710 - INSP
 ISO/IEC 17020
 Origineel verslag

Controlebezoek - Periodiek [Hfst 6.5]

Verslagnummer:
 32/06102025/51917/58783/2

Inspectie adres: Alice Nahonlaan 8 / 201, 2070
 Beveren-Kruibeke-Zwijndrecht (België)
 Type: Controlebezoek - Periodiek [Hfst 6.5]

Elektrisch bord

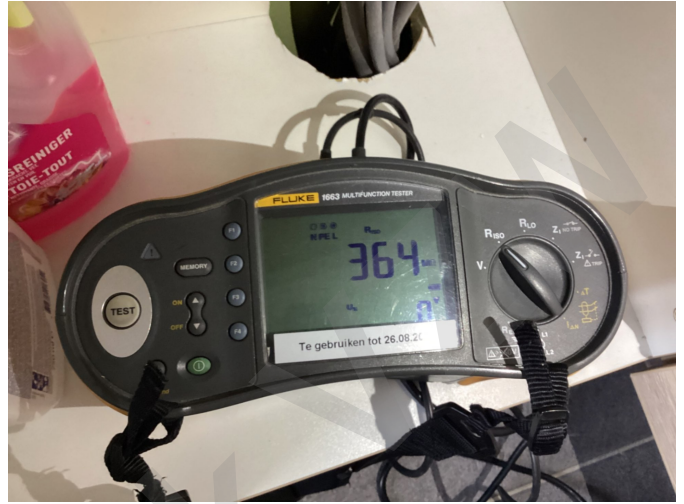
- Extra opmerking: Oa oven
- De aarding van de stopcontacten zijn niet aangesloten op de aardingsgeleider. - oAfd 5.3.5.2.b
- Extra opmerking: Oa keuken
- Het verdeelbord is onvoldoende gemarkeerd. Individuele markering, voedingsspanning en/of gevarendriehoek ontbreken. - oAfd 3.1.3.3; Afd 9.4.1
